ГОСТ Р
58527—
2023

МАТЕРИАЛЫ СТЕНОВЫЕ

**Методы определения пределов прочности
при сжатии и изгибе**

Изменение № 1 ГОСТ Р 58527—2023 Материалы стеновые. Методы определения пределов прочности при сжатии и изгибе**Утверждено и введено в действие Приказом Федерального агентства по техническому регулированию и метрологии от 04.07.2024 № 900-ст****Дата введения —2025—01—01**

Рисунок 1 — Схема испытания на изгиб

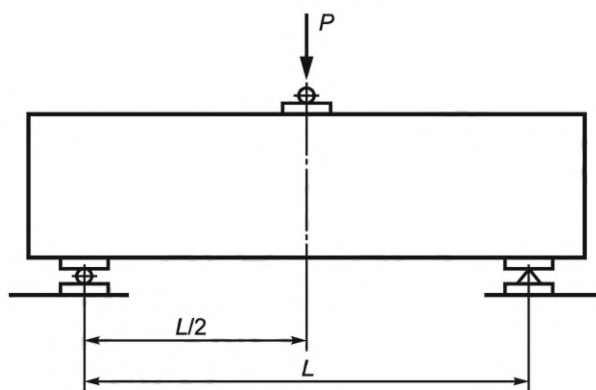
Подраздел 6.4. Первый, второй абзацы изложить в новой редакции:

«Ширину и высоту образца измеряют в месте приложения нагрузки с точностью не менее 1 мм.

Размеры образца вычисляют как среднее арифметическое значение результатов измерений двух средних линий противоположных поверхностей образца.

Устанавливают расстояние L между осями нижних опор, равное $4/5$ номинальной длины образца»; четвертый абзац. Заменить значение: «не менее чем через 20 с» на «через 20—60 с».

Рисунок 1. Наименование изложить в новой редакции:

«Рисунок 1 — Схема испытания кирпича на изгиб».

Рисунок А.1 — Схема выпиливания образцов из полнотелых изделий для определения предела прочности при сжатии

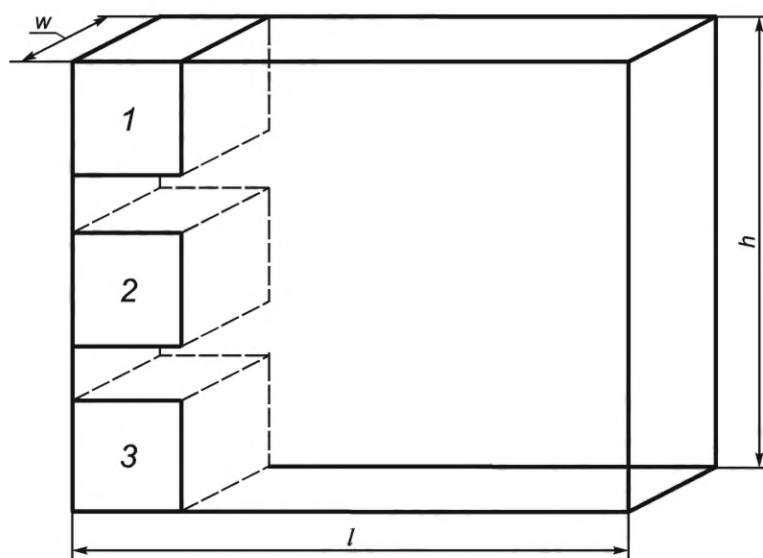
Пункт 5.3.2. Второй абзац изложить в новой редакции:

«Схема отбора образцов приведена на рисунке А.1 (приложение А)».

Приложение А. Первый абзац. Заменить слова: «фрагменты-образцы» на «по три фрагмента-образца»;

второй абзац. Заменить слова: «в миллиметрах:» на «, мм:»;

дополнить абзацем:

«Испытания проводят в направлении действия нагрузки на изделие в соответствии с проектной документацией».
